Re: Objection to Plan No. 101-1070911 – Hasbon Complex, Jerusalem

**חוות דעת סביבתית מטעם חברת
יוזמות בנושא משטר הרוח**

התנגדות לתכנית 101-1070911 מתחם חסבון, ירושלים- דו"ח מיקרו אקלים לבחינת
משטר הרוחות

איור 15: רוחות במהירות 15 מ"ש'- מבט על

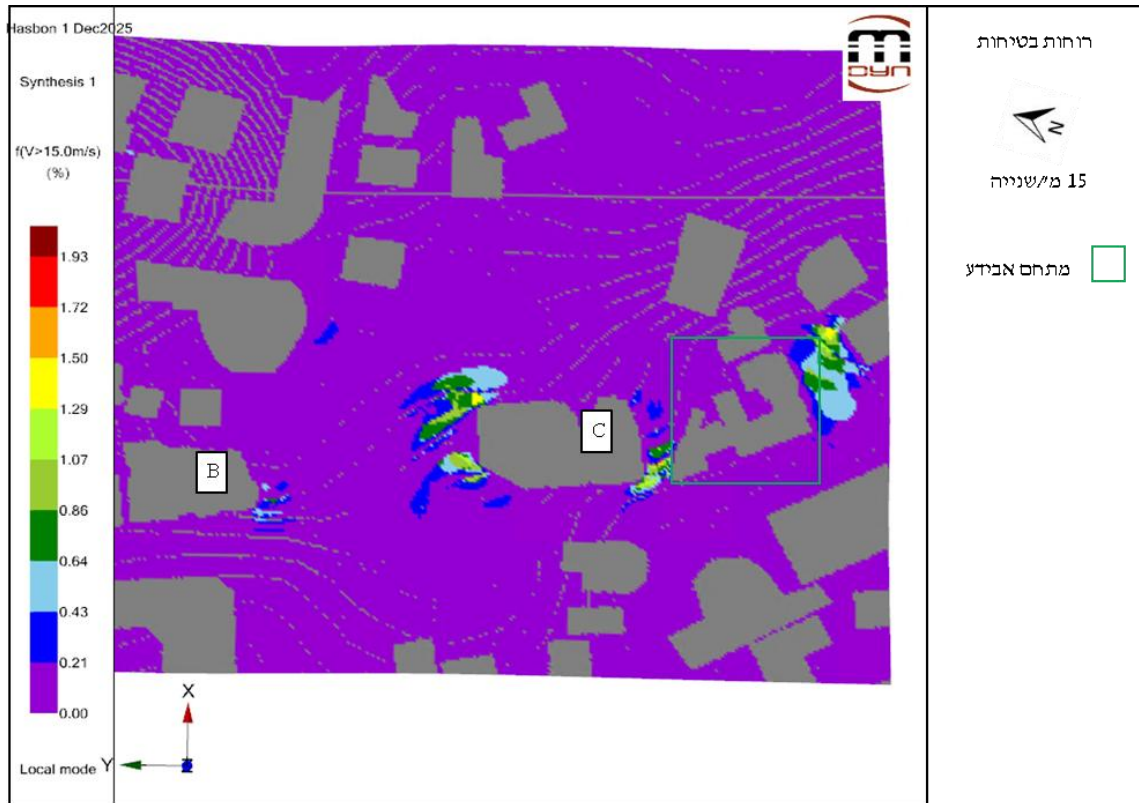
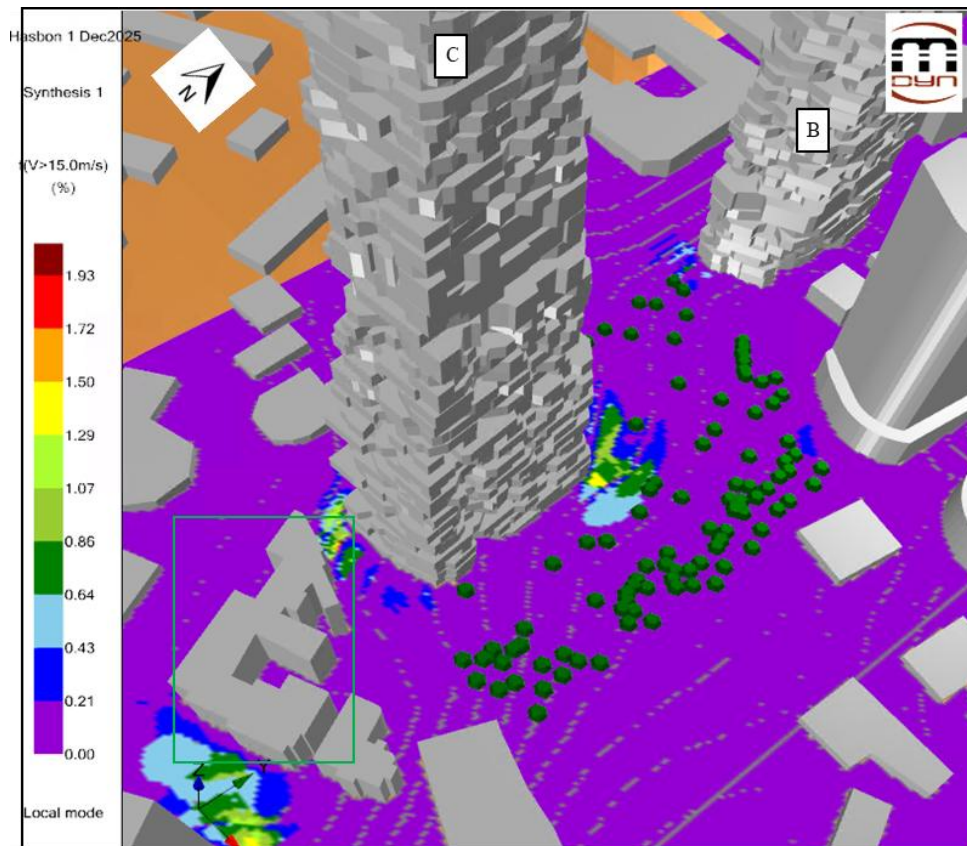
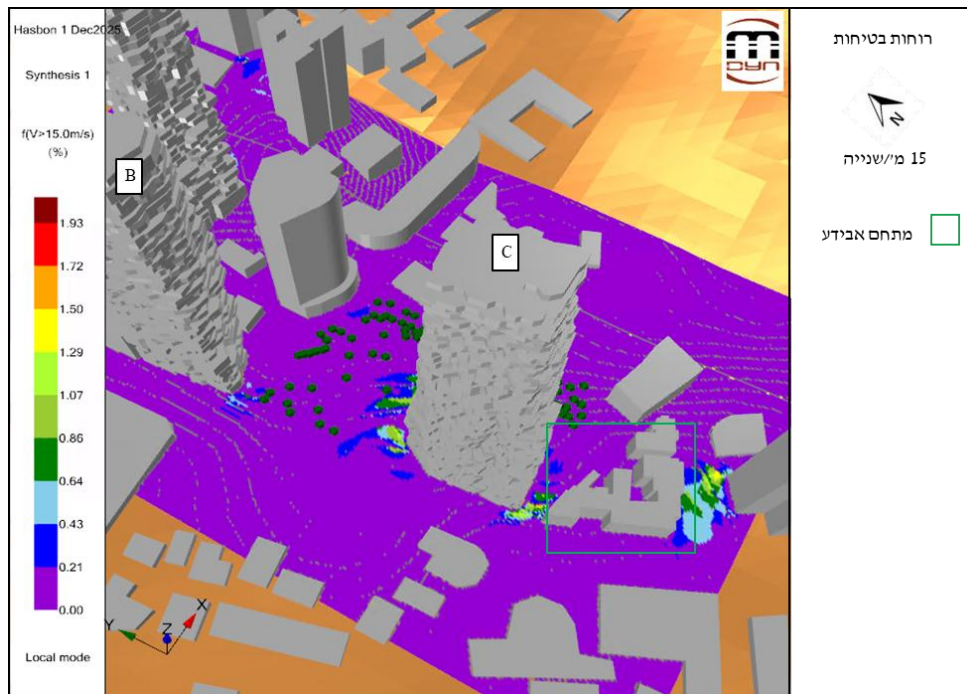
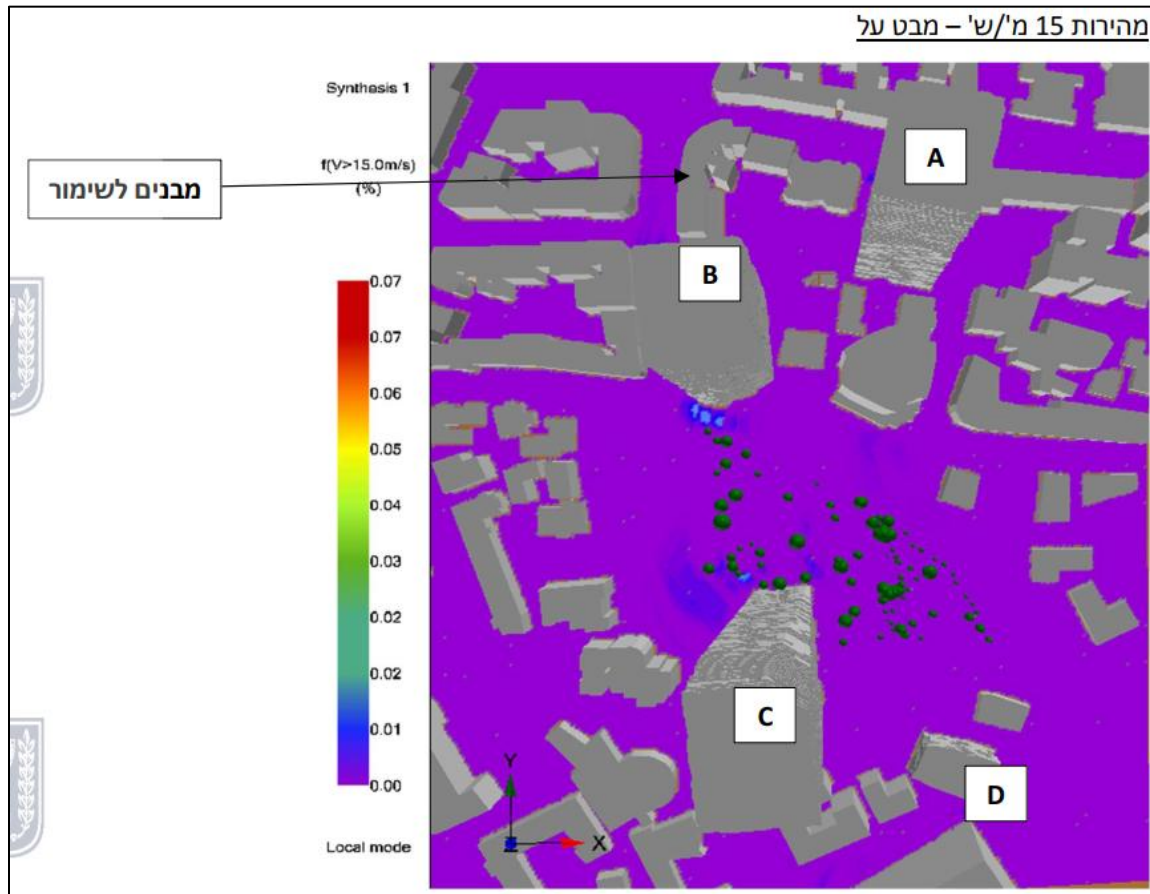
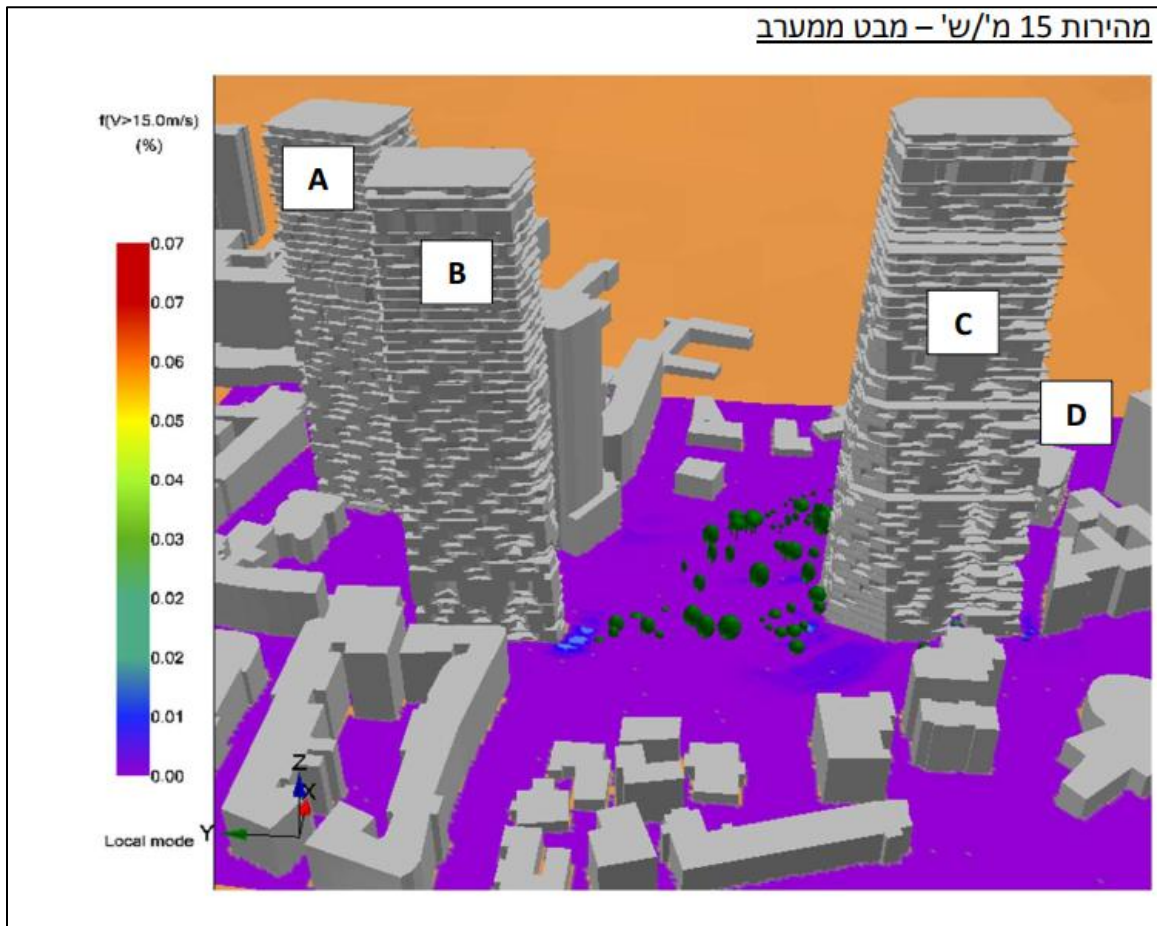
מניתוח התרשימים ניתן לראות כי קיימת אי אחידות בתוצאות שני הדוחות.

על פי הדוח שנערך על ידינו נראה כי במעבר שבין מגדל C למתחם אבידע המוגדר כאזור מעבר נמצא מוקד אחד של חריגה בו מתקבל 1.72% רוחות הגבוה מ-15 מ"ש שנייה. כאשר נצפות הגברות רוח בסדר גודל כזה הן חריגות רוח אשר לא מאפשרות שהות בטוחה במרחבים הציבוריים.

גם כאן, נמצא כי תוצאות הדו"ח המקורי שצורף לתכנית חשבון שונות. על פי דוח המקור שצורף לתכנית חשבון, ממצאי אנליזות הרוח מצביעות על טורבולנטיות של עד 0.02% רוחות מעל 15 מ"ש שנייה בכל שטחי התכנית – ומסתמנת עמידה מלאה בכל הקריטריונים בכל האזורים, משמע, פחות משליש ממהירויות הרוח שנצפו בדוח המוצע.

נראה כי גם כאן, מוקדי הגברות הרוח בשתי הבדיקות דומים, אולם קיימים הבדלים באחוזי ההתרחשות של מהירויות רוח העולות על 15 מ"ש שנייה.

יש לשים לב כי רוחות במהירות של 15 מ"ש/שנייה נבדקות בהיבט של בטיחות הולכי הרגל ועל כן כל הגברה מעל אחוז המהירויות המותר תחשב כחריגה מובהקת.

איור 17: רוחות במהירות 20 מ"ש/ש' - מבט על

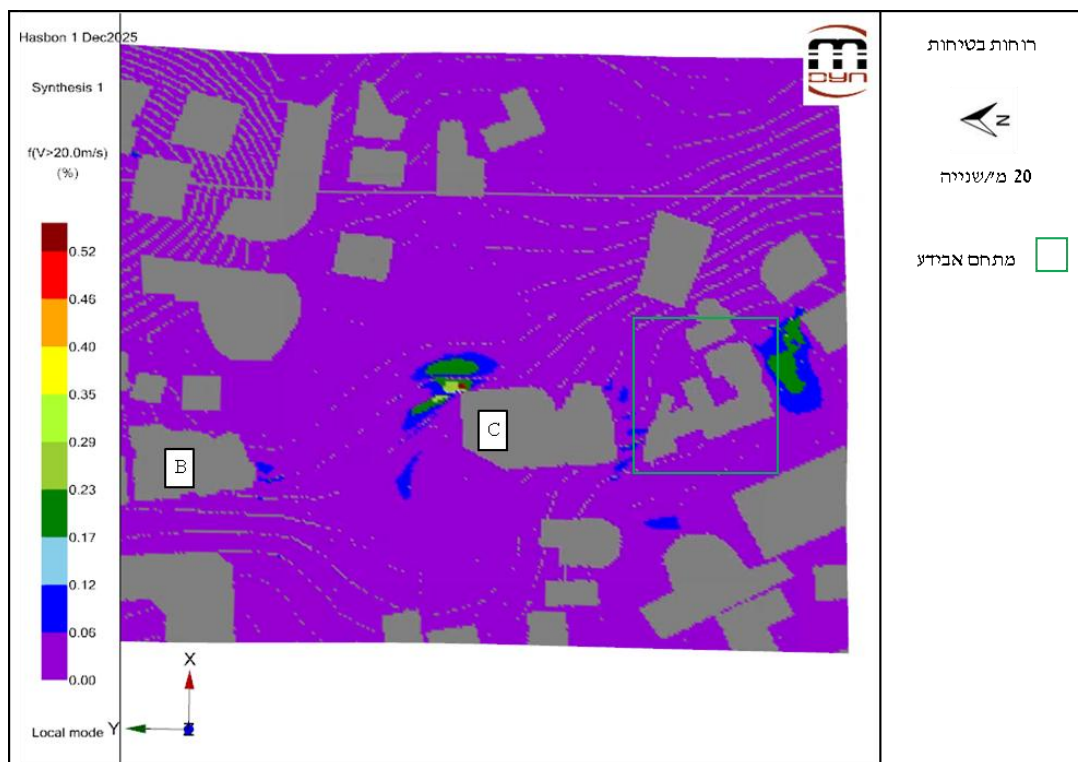
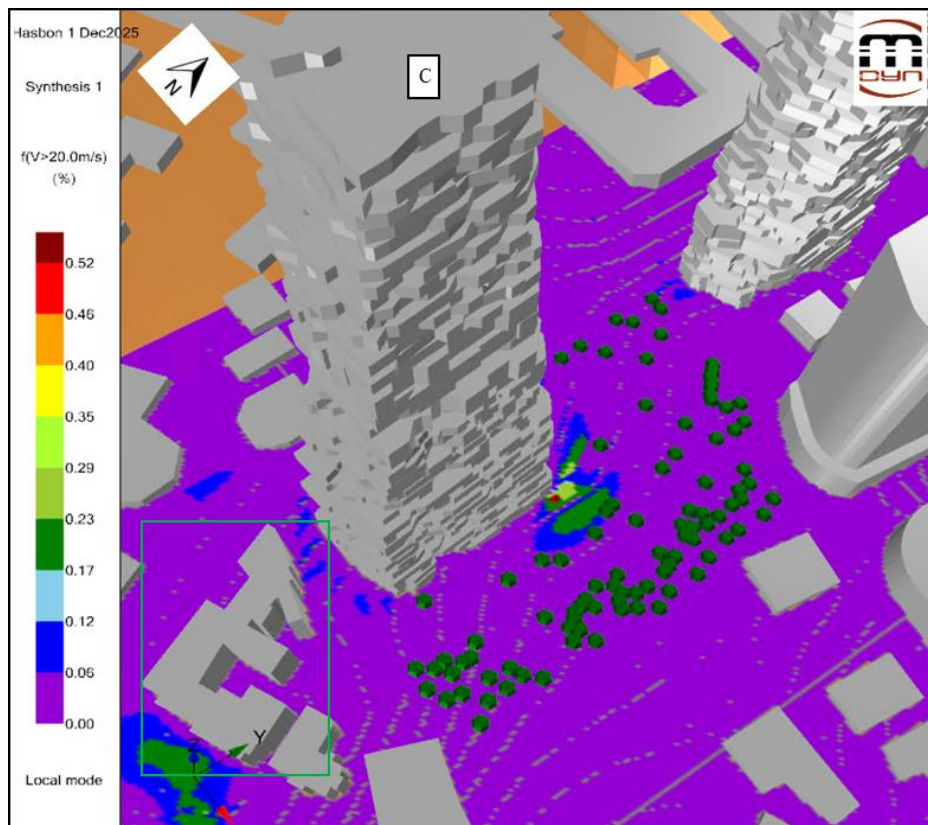
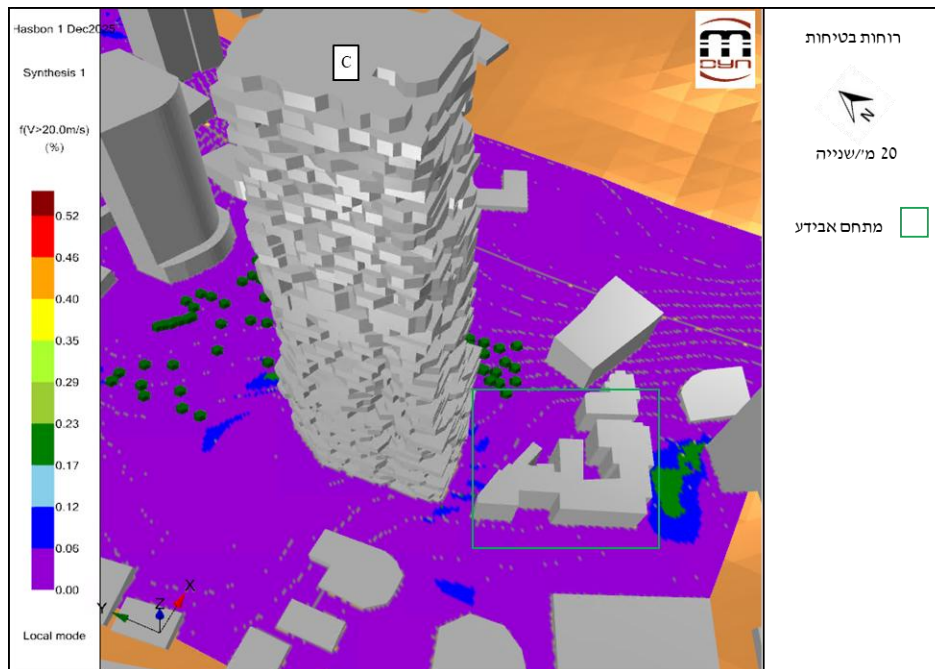
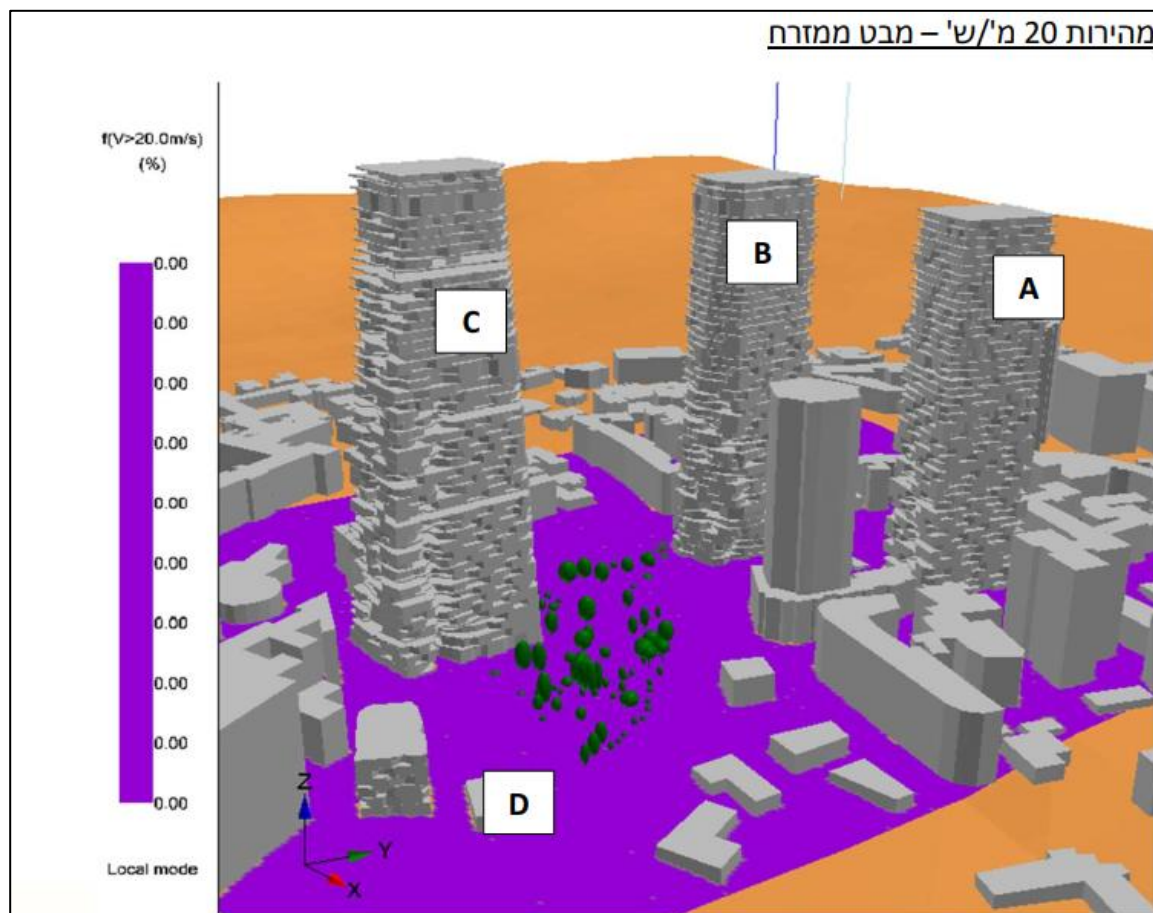
מניתוח התרשימים ניתן לראות כי קיימת אי אחידות בתוצאות שני הדוחות.

על פי הדוח המוצע במעבר שבין מגדל C למתחם אבידע המוגדר כאזור מעבר נראה כי מתקבלת חריגה של 0.12% רוחות הגבוהה מ-20 מ"ש' שנייה. כאשר נצפות הגברות רוח בסדר גודל כזה הן חריגות רוח אשר לא מאפשרות שהות בטוחה במרחבים הציבוריים.

על פי דוח המקור המאושר למתחם חסבון, ממצאי אנליזות הרוח מצביעות על נשיבות רוח תקינה במהירות ללא כל חריגות העולות על מהירות של 20 מ"ש' שנייה ומסתמנת עמידה מלאה בכל הקריטריונים בכל האזורים.

יש לשים לב כי רוחות במהירות של 20 מ"ש' שנייה נבדקות בהיבט של בטיחות הולכי הרגל ועל כן כל הגברה מעל אחוז המהירויות המותר תחשב כחריגה מובהקת.

איור 11 - קומפילציה של המבנים המוצעים בשתי התכניות

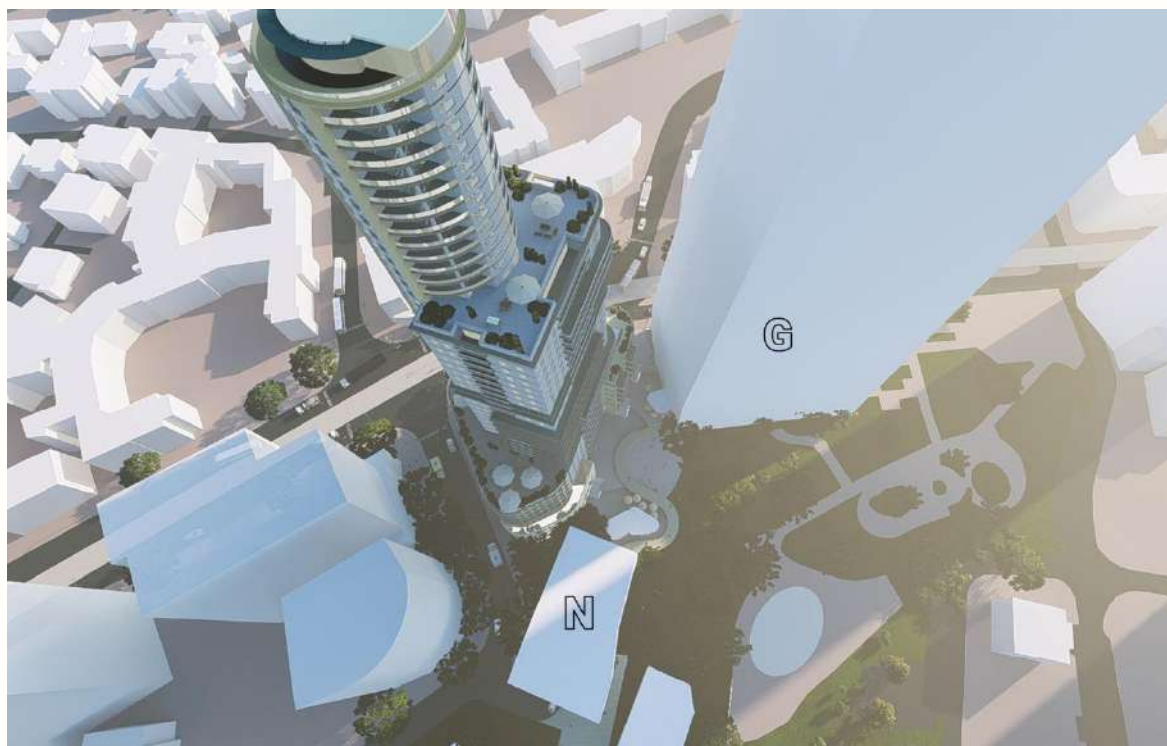
ההדמיה הבאה מציגה את בינוי שתי התכניות יחדיו. ניתן לראות ששני המבנים המוצעים בתכנית חסבון, בצמוד למתחם אבידע, ממוקמים בשני קצות הרחוב החדש. וכאמור, לא יאפשרו את פיתוחו.
